STACY設工認第4回に係るコメント回答

令和3年5月19日
原子力科学研究所
臨界ホット試験技術部

図 3.1-1 有機廃液貯槽（B）の堰の概略図

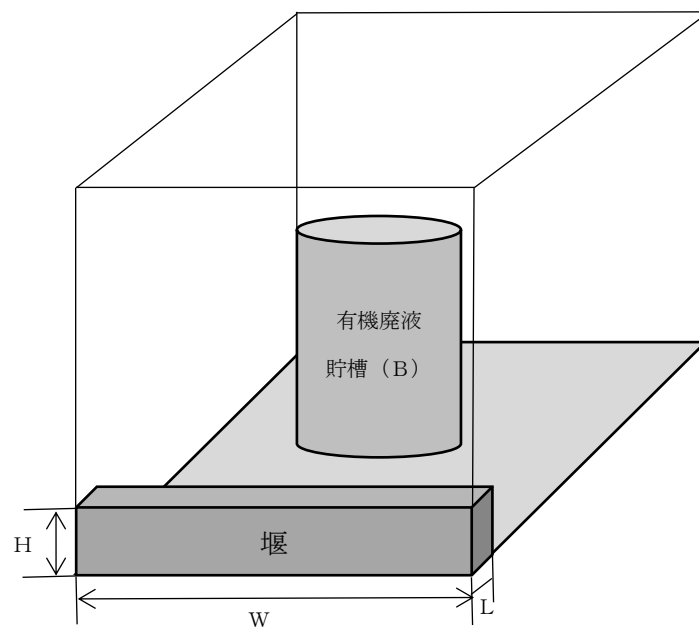
堰の耐震性について説明を追加すること。

拝承。堰の耐震性に係る説明を追加して補正する。

堰は、以下に示すとおり、耐震重要度のCクラスに応じた耐震性を有している。

- ・ 堰は、その材質（鉄筋コンクリート造）、形状（高さ、コンクリート厚さ）から十分に剛な構造となっている。地震発生時に、堰は実験棟Bと一体となって振動することから、堰部のみ損傷する蓋然性は低い。また、実験棟Bは耐震Bクラスの耐震性を有していることから、堰について少なくとも耐震Cクラスの地震動で損傷するおそれはない。
- ・ 低レベル廃液系、極低レベル廃液系の堰は、同一室内の床面から1 m程度の段差を設けたピット式の構造とし、実験棟B（耐震Bクラス）の躯体（壁面、床面）から構成される構造となっているため、実験棟Bと同等の耐震性を有している。
- ・ 中レベル廃液系の堰は床面からの立上がり30 cm、コンクリート厚さ20 cm、有機廃液系の堰は床面からの立上がり40 cm、コンクリート厚さ31 cmである。これら堰の寸法や形状を踏まえ片持ちはりに単純化したモデルで、耐震評価を行った結果を別添1に示す。評価に当たっては、耐震評価上の結果が厳しくなる（発生するせん断応力が大きくなる）有機廃液系を対象とした。評価の結果、発生する応力は許容応力以下となることを確認した。

図-⑥-1 電気室 (I)、電気室 (II) 換気設備系統図

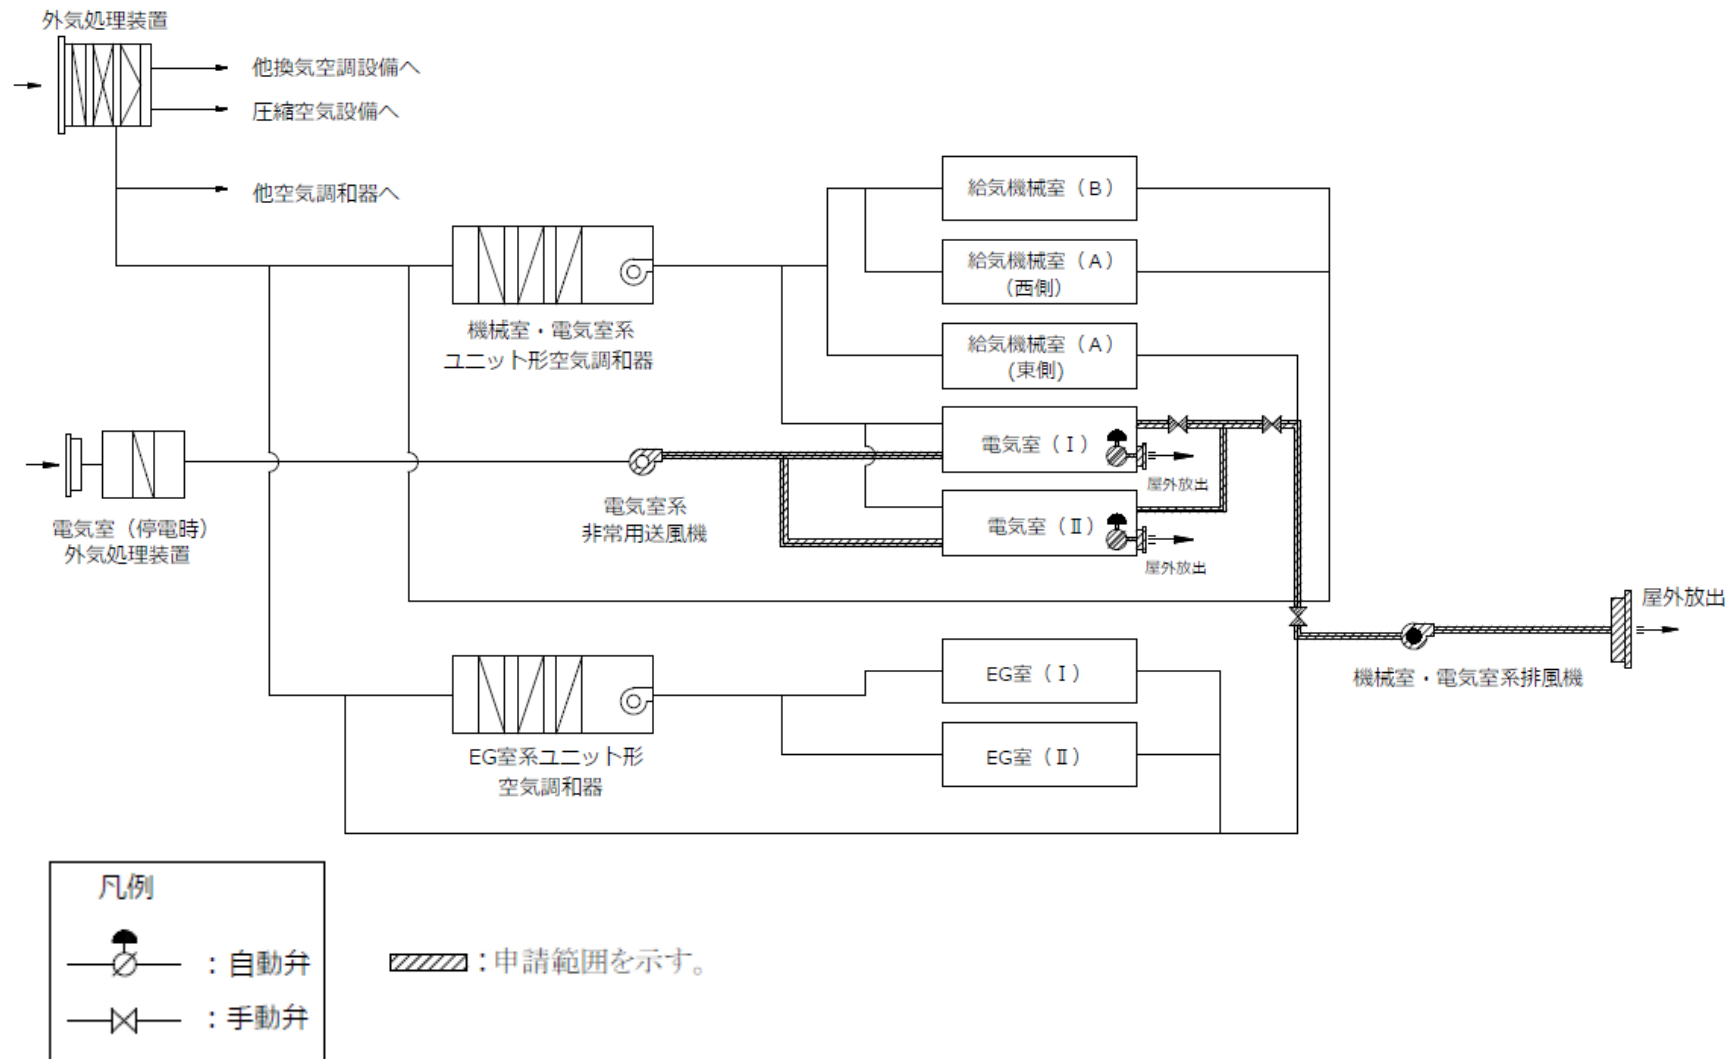
- (10) 試料測定室【No. 125】は実験棟Bの一室であり、技術基準規則第8条への適合性説明は、実験棟Bの適合性説明に包含されること。
- (11) 無停電電源装置を設置する電気室の換気設備【No. 139】について、設置許可との整合性の観点から設工認申請を要する設備として検討すること。また、無停電電源装置は先行使用設工認で認可を受けていることを記載すること。

また、上記コメント(11)に対し、無停電電源装置を設置する電気室の換気設備は、設
工認申請対象とし、追記して補正する。なお、無停電電源装置については、先行使用設
工認（棒状燃料貯蔵設備Ⅱの製作等）として令和元年12月23日付け原規規発第
1912231号で設計及び工事の方法の認可を受けている。

無停電電源装置を設置する電気室の換気設備の設計条件、設計仕様を以下に示す。

換気設備の設計仕様を以下に示す。また、換気設備の系統を図-⑥-1示す。

換気設備について、図-⑥-1に示す系統図どおりに配置されていることを目視に
より確認する。

封缶装置

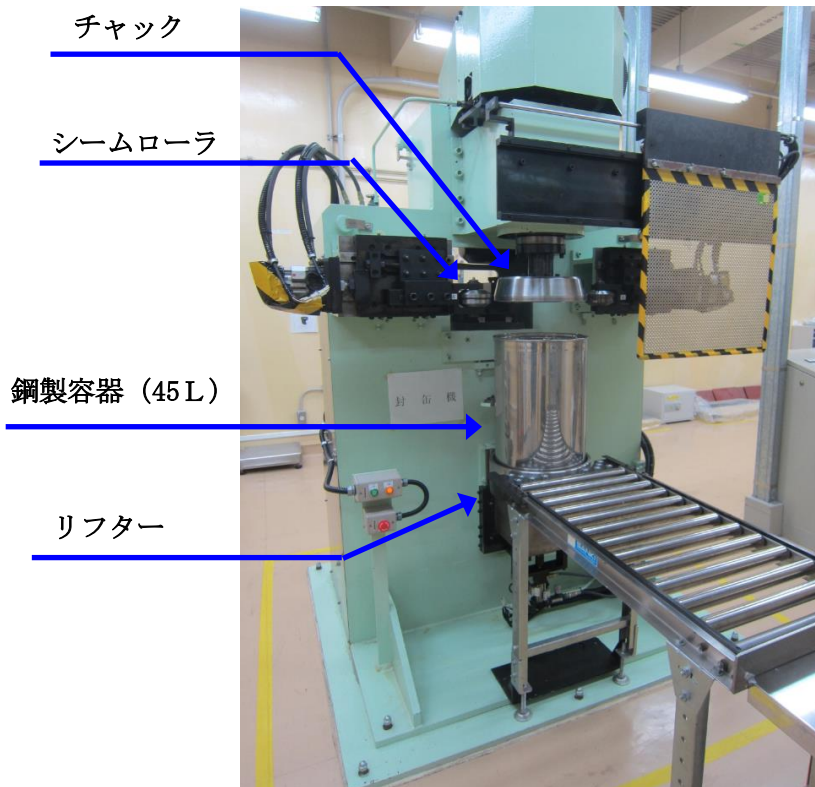
封缶装置及び固体廃棄物取扱室について説明すること。

封缶装置は、STACY施設の保守管理に伴って発生する α 固体廃棄物を収納した鋼製容器を封缶（巻締方式）するための装置である。封缶した後、保管廃棄施設である固体廃棄物保管室に保管後、原子力科学研究所の放射性廃棄物処理場に運搬して保管廃棄する。
